V 参考資料

資料1 武蔵野市立第五小学校改築懇談会委員からの意見及び回答一覧

武蔵野市立第五小学校改築
基本設計 概要版

武蔵野市立第五小学校
3階平面図

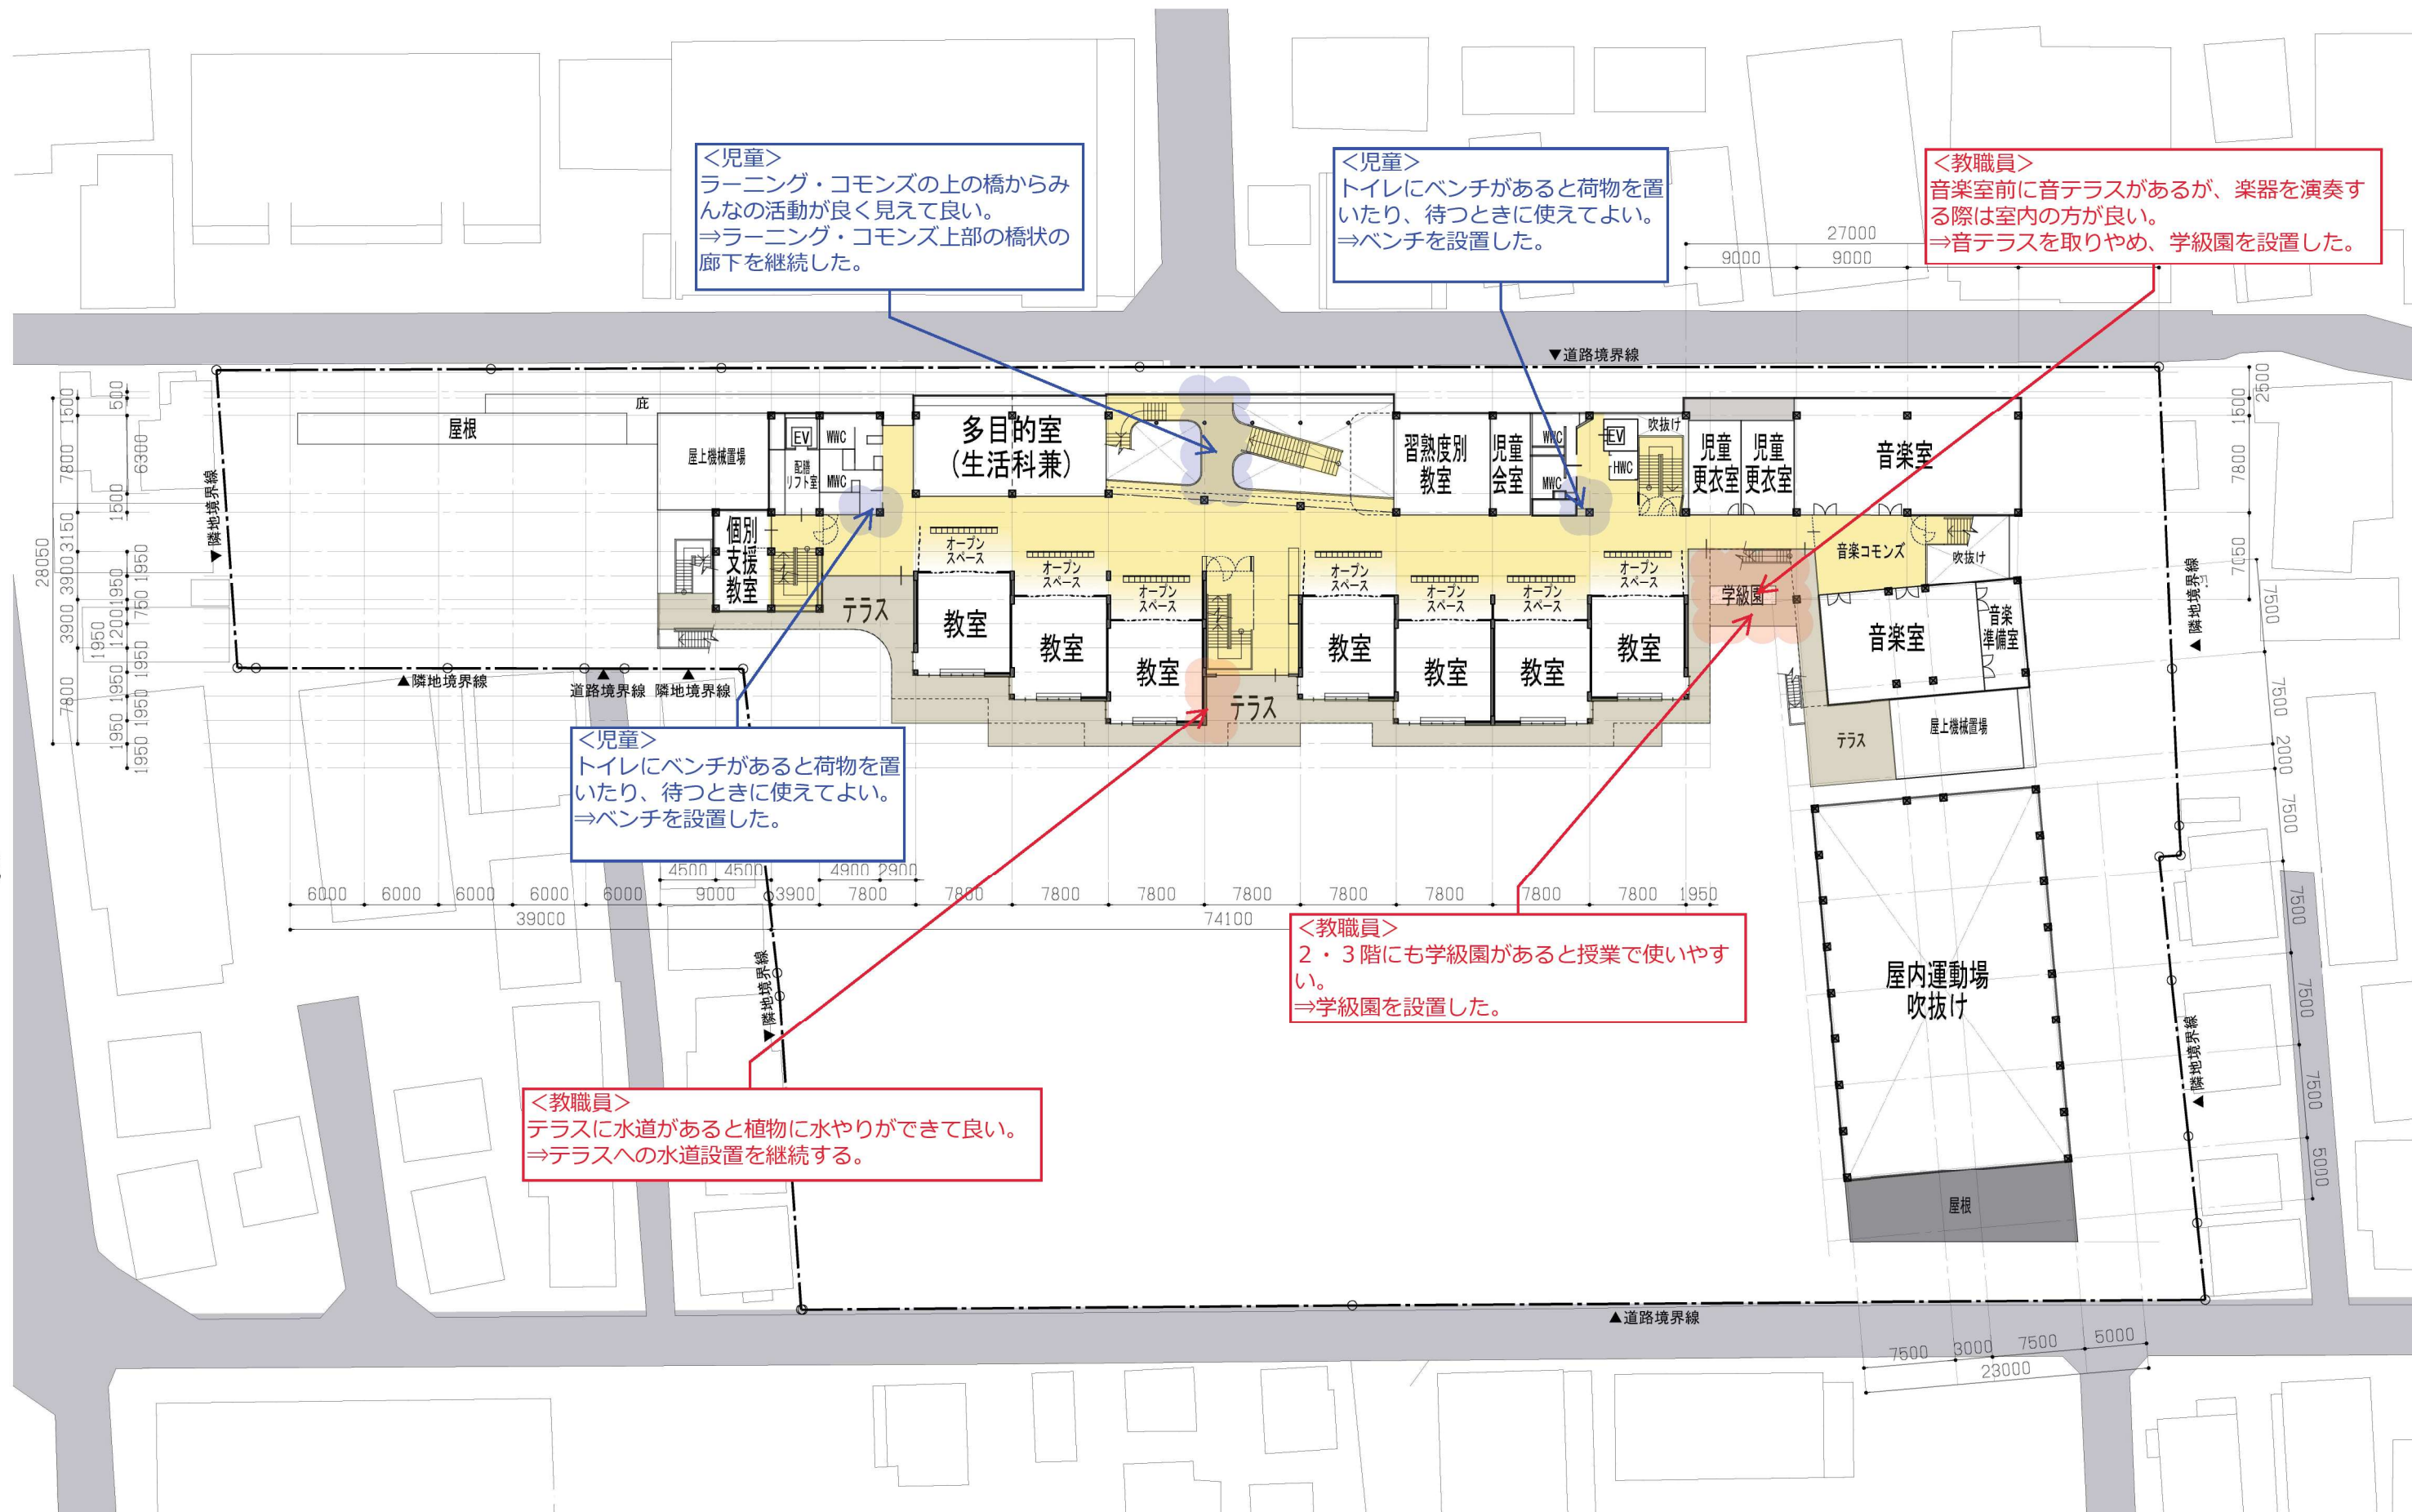
<教職員>
児童の個性に合わせて使えると良い。
⇒部屋の間仕切りを可動式とし、個別指導室2
部屋をまとめて利用することも可能とした。

<教職員>
司書カウンターがない。どこに設置するのか。
⇒ラーニング・コモンズ全体を見渡せる位置に
計画した。

武蔵野市立第五小学校
4階平面図

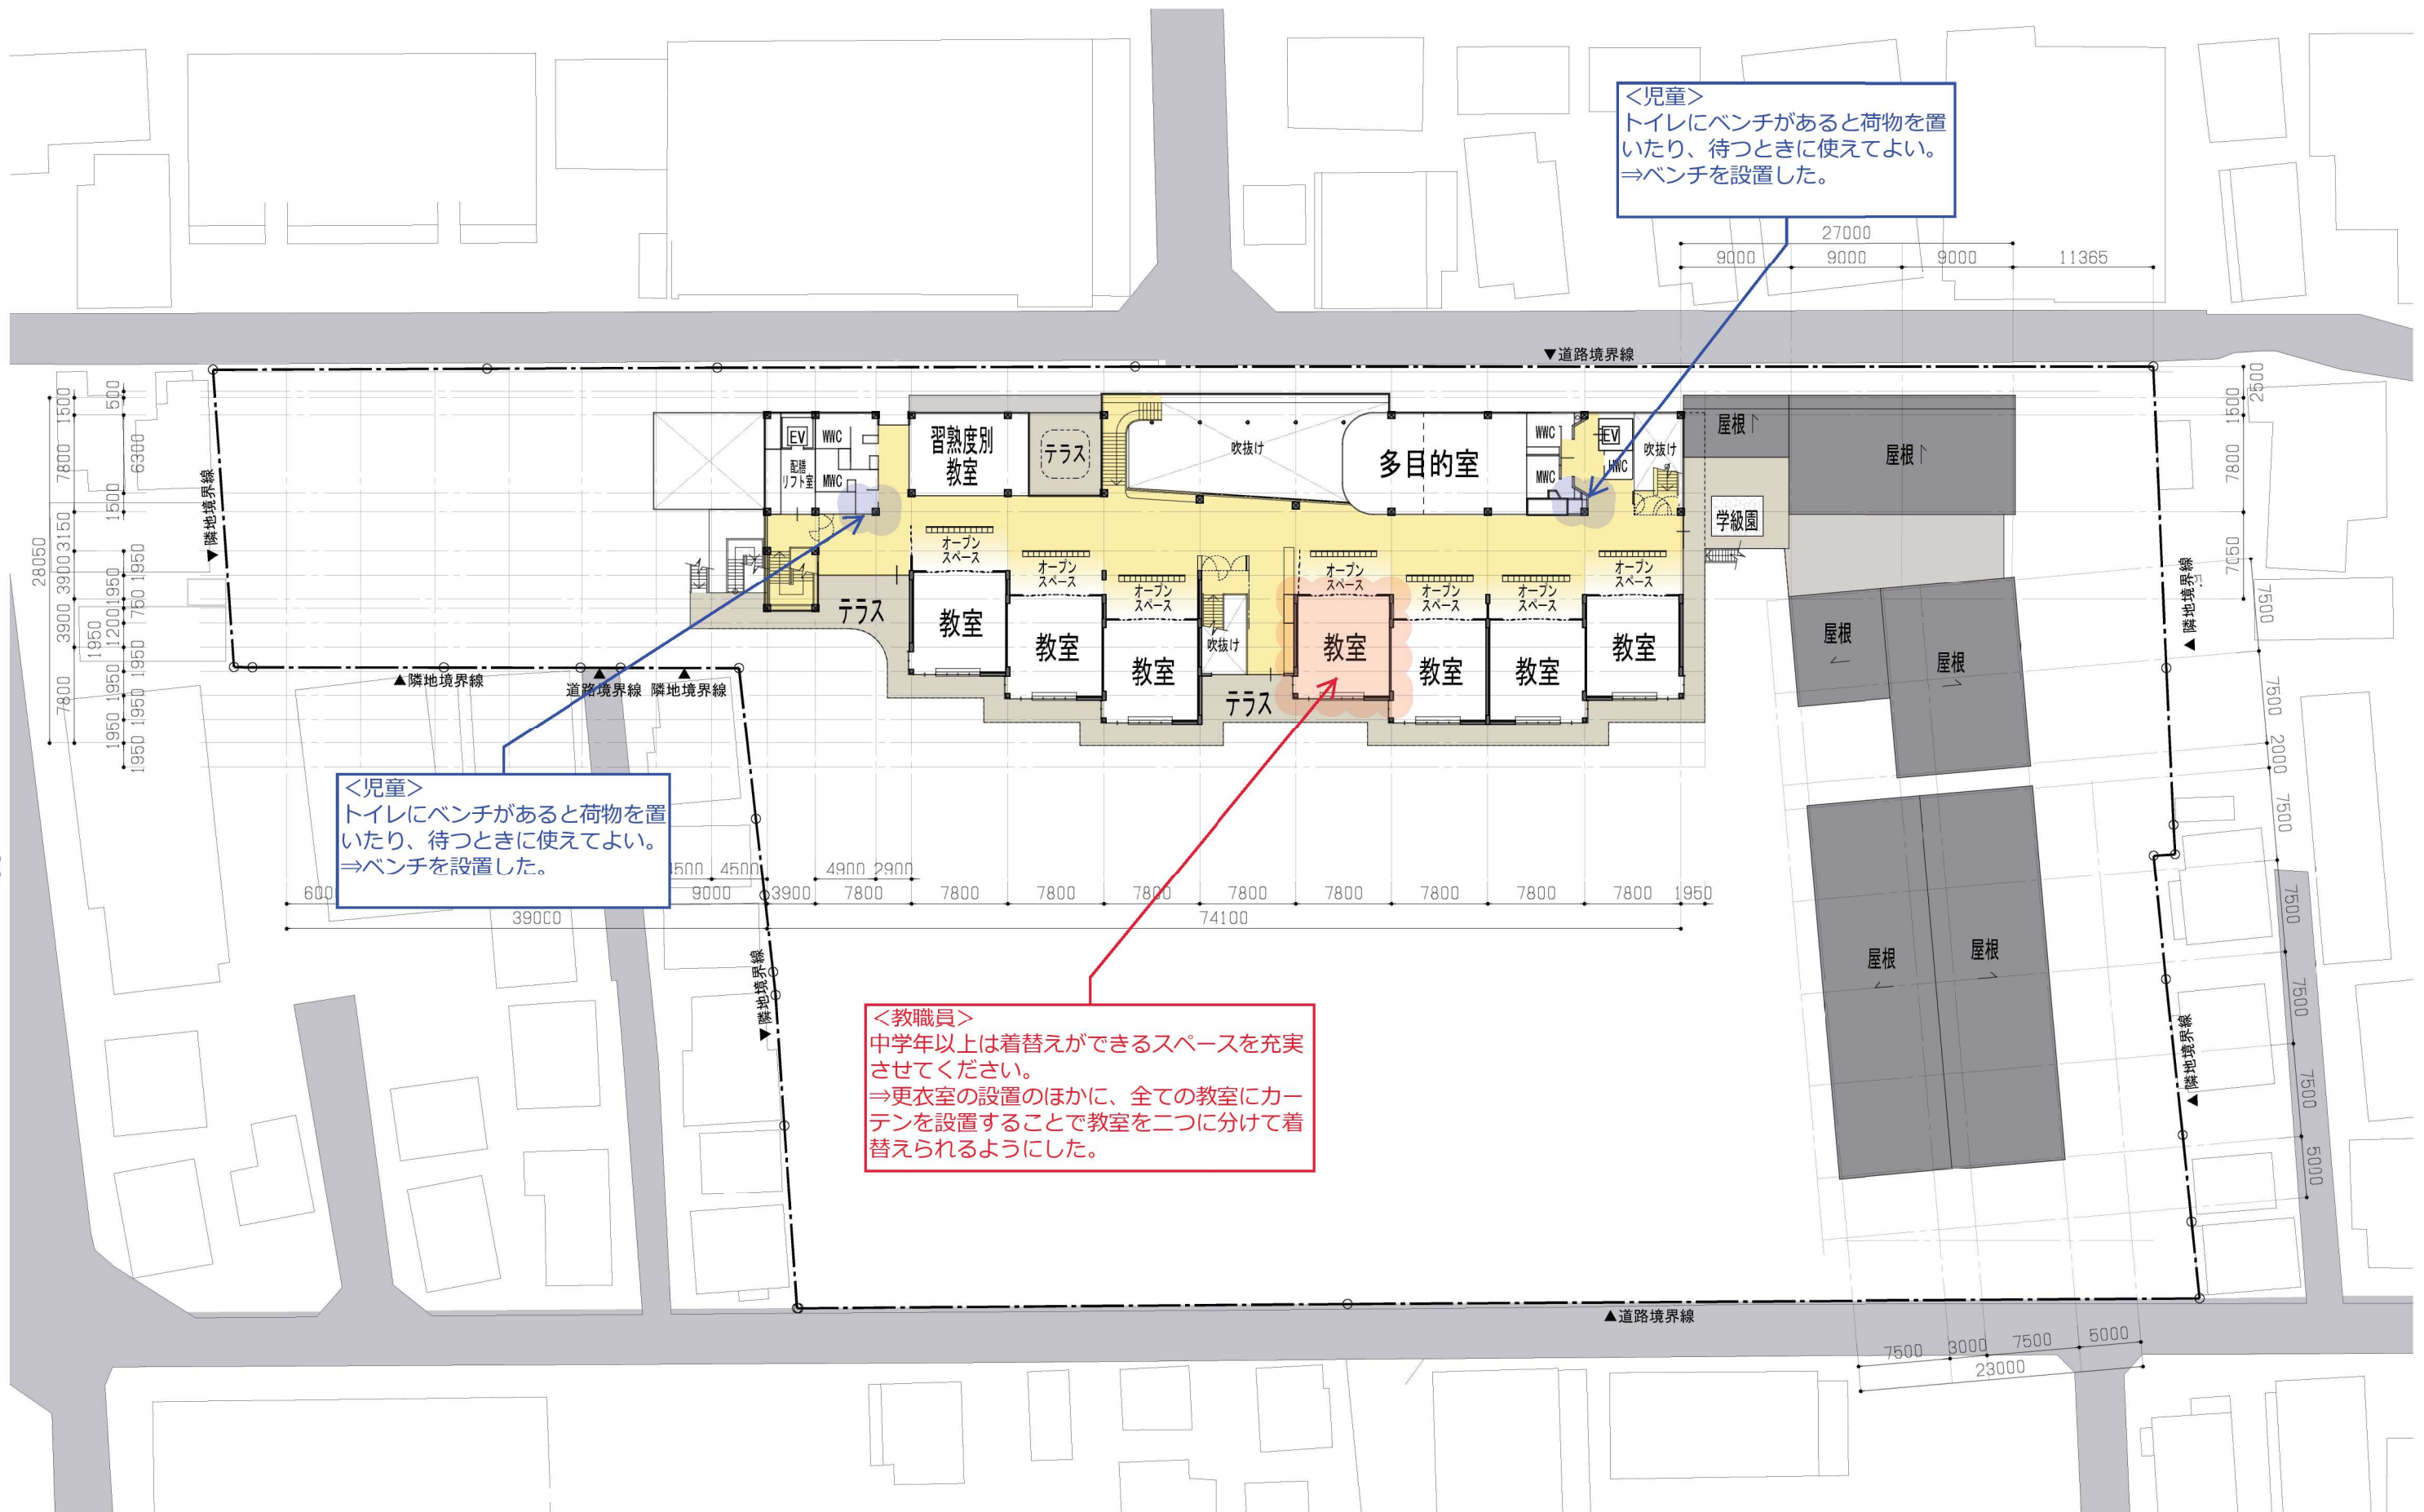
<児童>
トイレにベンチがあると荷物を置いたり、
待つときに使えてよい。
⇒ベンチを設置した。
